**REPÚBLICA DE PANAMÁ
MINISTERIO DE AMBIENTE**

RESOLUCIÓN No. DEIA-RE-No. 008-2025
De 24 de mayo de 2025.

Por la cual se resuelve la solicitud de retiro del Estudio de Impacto Ambiental, Categoría II, del proyecto denominado **“RESIDENCIAL COLINAS DE VILLA GRECIA”**, cuyo promotor es la sociedad **IMJUSA, S.A.**

La Ubicación del área de la planta de tratamiento y del punto de vertimiento de las aguas tratada tendrá las siguientes coordenadas:

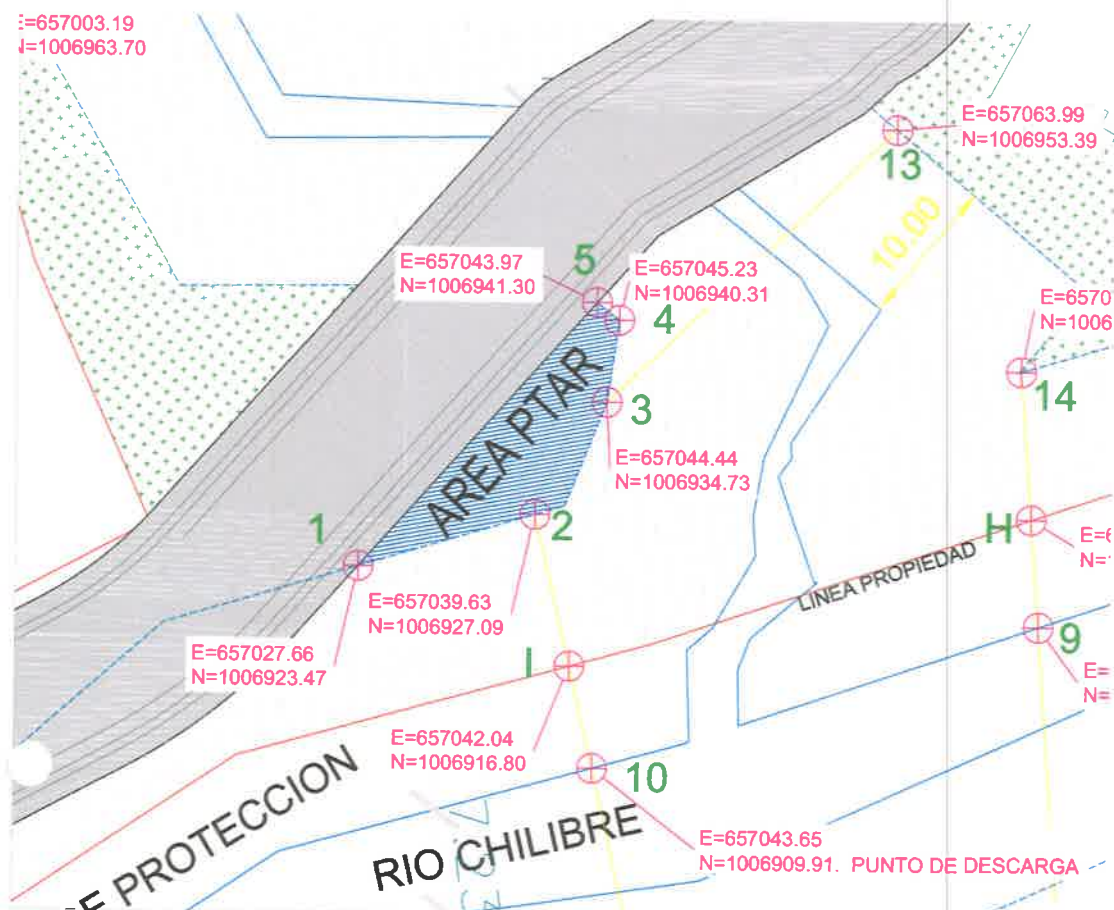
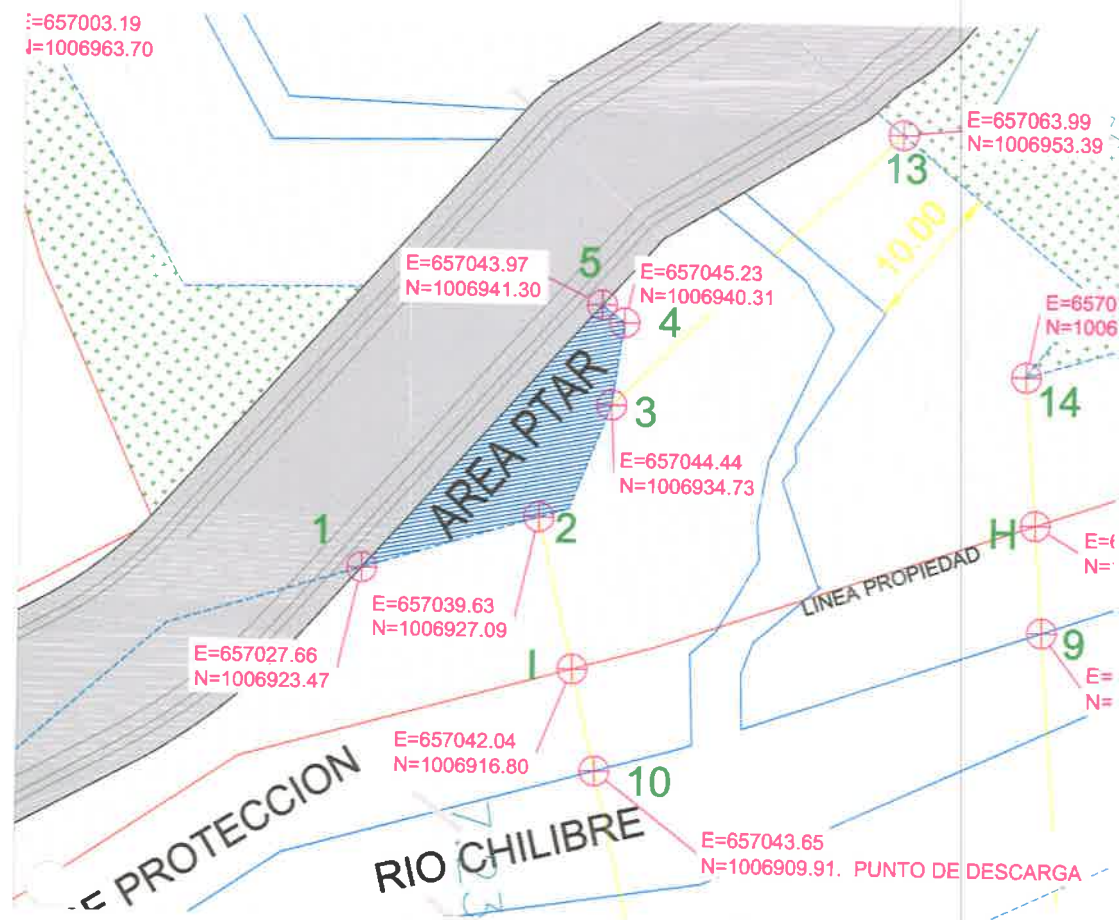
RESPUESTA:

En respuesta a la pregunta, se presentan las coordenadas de ubicación del punto de descarga de la PTAR:

COORDENADAS PTAR		
	ESTE	NORTE
1	657027.66	1006923.47
2	657039.63	1006927.09
3	657044.45	1006934.73
4	657045.23	1006940.31
5	65704397	1006941.3
COORDENADAS PUNTO DE DESCARGA		
	ESTE	NORTE
1	657043.65	1006909.91

A la salida de la planta se instalará un registro de toma de muestra para el chequeo de la calidad del agua a la salida y para que se pueda verificar el cumplimiento de la Norma para la descarga.

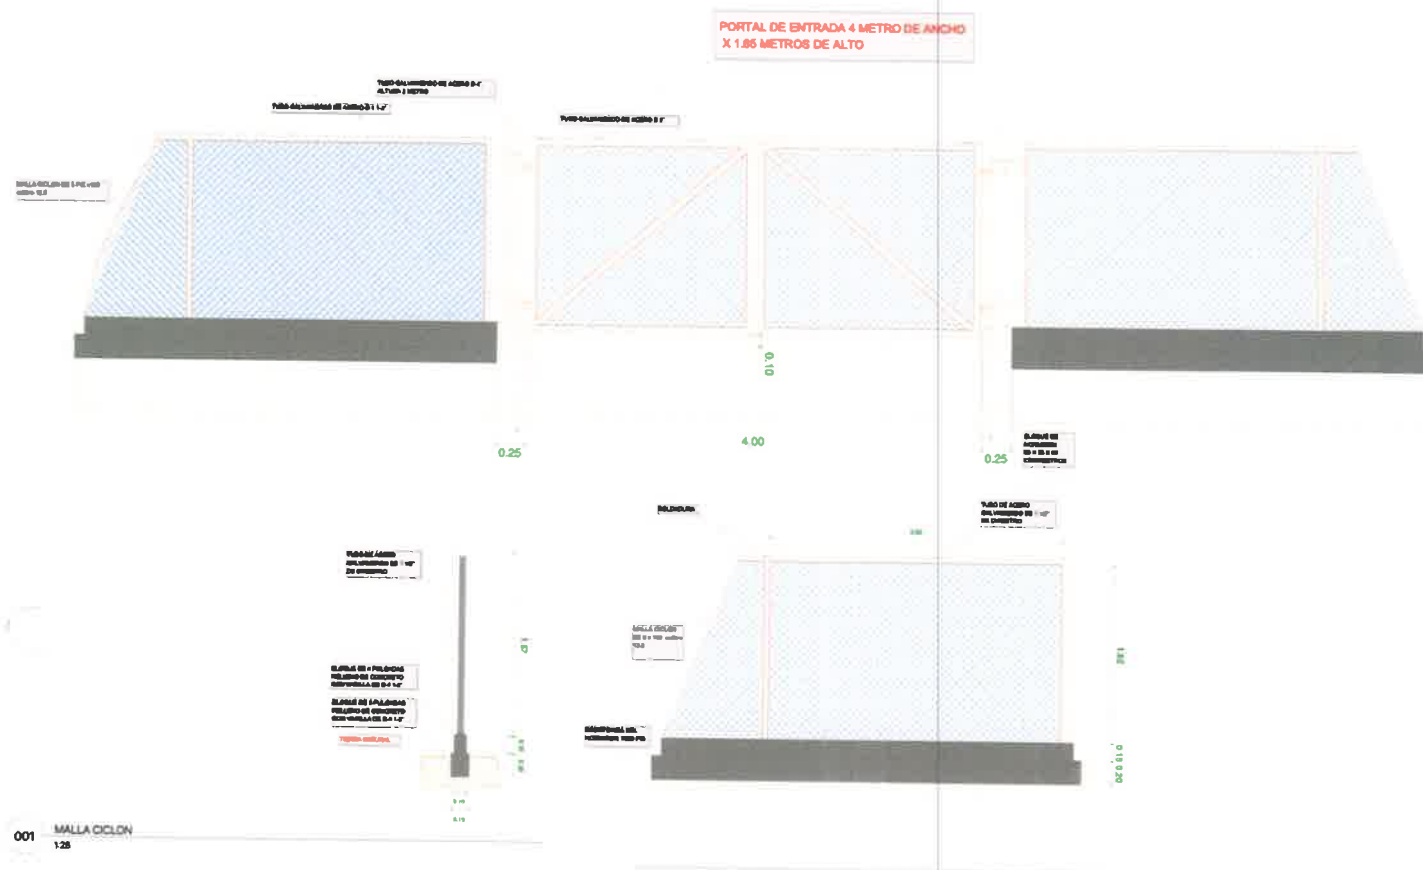
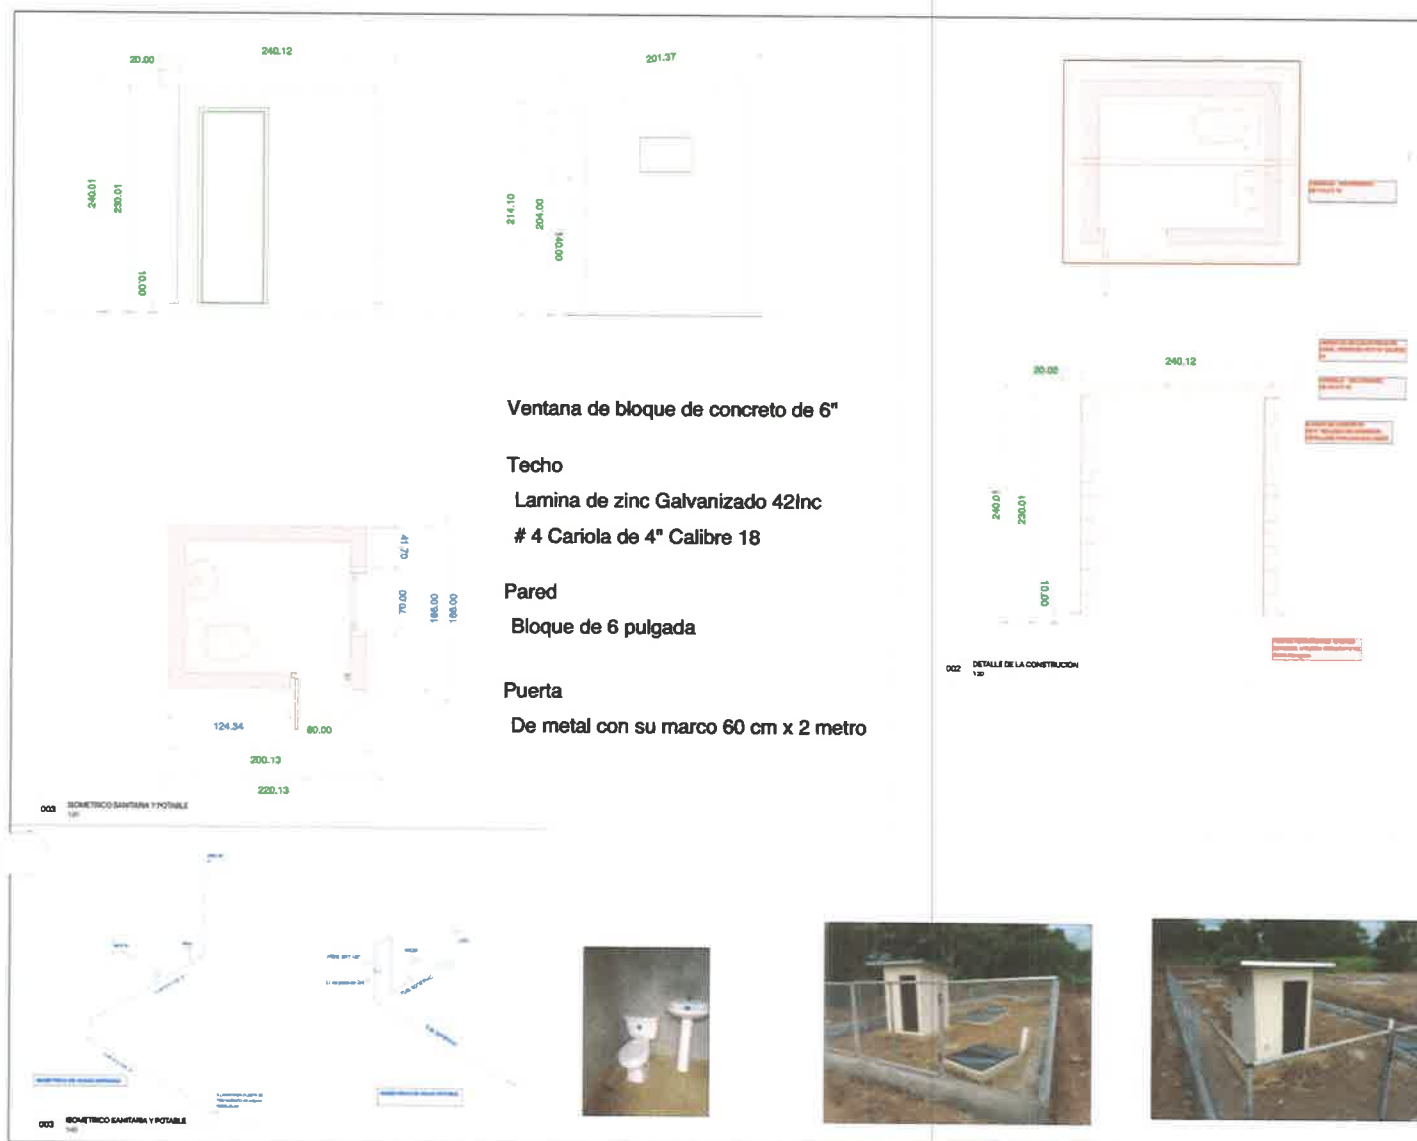
a) *De acuerdo con la pagina 166. Tabla No. 37 Medidas de Mitigación Ambiental. Indica que se garantizará el buen funcionamiento de la planta de tratamiento de aguas residuales llevando un "mantenimiento periódico de la misma". En nota 2023EsIA094 enviada al Ministerio de Ambiente el 19 de abril de 2024, se realizaron las siguientes preguntas: ¿Qué actividades conlleva el mantenimiento de esta PTAR?, ¿Con qué frecuencia se realizará? ¿A cargo de quién estará? En el anexo 9, página 366. se indica que: "A lado*

de la planta será construido el cuarto de baño para el operador del mantenimiento de la planta, y la misma será protegida por medio de una cerca con su puerta de entrada" ¿Requiere esta PTAR un operador? También, se indica como pre-tratamiento un separador de grasa. ¿Quién limpiará este separador? ¿Con qué frecuencia? ¿Dónde serán dispuestos las grasas y aceites retirados? El tratamiento final indica que se hará a través de una desinfección por cloro: "pastillas de cloro en las aguas residuales antes del vertimiento final" ¿Quién se encargará de mantener el cloro disponible? ¿Dónde se almacenará el cloro? ¿Qué concentración deberá tener la solución preparada? ¿Quién realizará esta preparación?...

La planta de tratamiento por el diseño propuesto no requiere de operador presente diariamente en el sitio de la planta. Para un correcto servicio de control y mantenimiento de la misma, es necesaria la visita semanal de un operador por un número de horas no superior a 4 por semana. El operador será una persona encargada por la Promotora y será entrenada por el fabricante de la planta al momento de las operaciones de puesta en marcha de la misma.

En el cuarto de baño que se ubicará a lado de la planta de tratamiento, se almacenará el cloro en un contendor plástico sellado. El cuarto de baño será cerrado con llave de la cual será el operador tendrá una copia. Una copia de la llave estará presente en la oficina de la Promotora.
